BRUXELLES. Square Gutenberg, 19 (arch. Armand VAN WAESBERGHE)
(= classée comme monument / zone de protection de la maison Art nouveau située au n.5 et des Squares Ambiorix, Marie-Louise, Marguerite et l'avenue Palmerston / Inventaire)
Avis préalable : Restauration globale
Demande de BUP – DPC du 16/02/2024

Avis de principe de la CRMS

Ensemble vitré du bel-étage avec à droite le nouveau vitrail remplaçant celui des années '70, visible sur la photo - documents extraits du dossier de demande

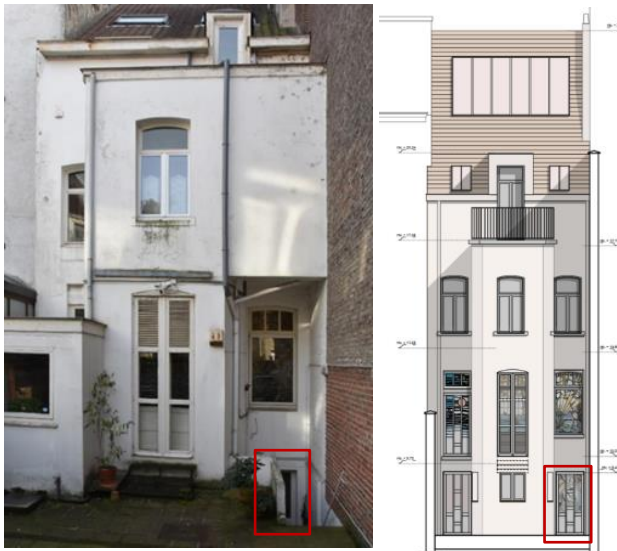
- le nouveau décor en céramique proposé pour le manteau de cheminée du salon du +1 s'intégrera bien dans l'ensemble des décors du salon ;
- le remplacement par un nouveau vitrail du vitrail de la porte de droite, datant des années '70 et s'intégrant de manière peu heureuse dans cet ensemble, permettra de retrouver la cohérence de cet ensemble vitré, tant au niveau de l'iconographie qu'au niveau du dessin et des couleurs. La CRMS trouve la démarche intéressante et l'encourage.
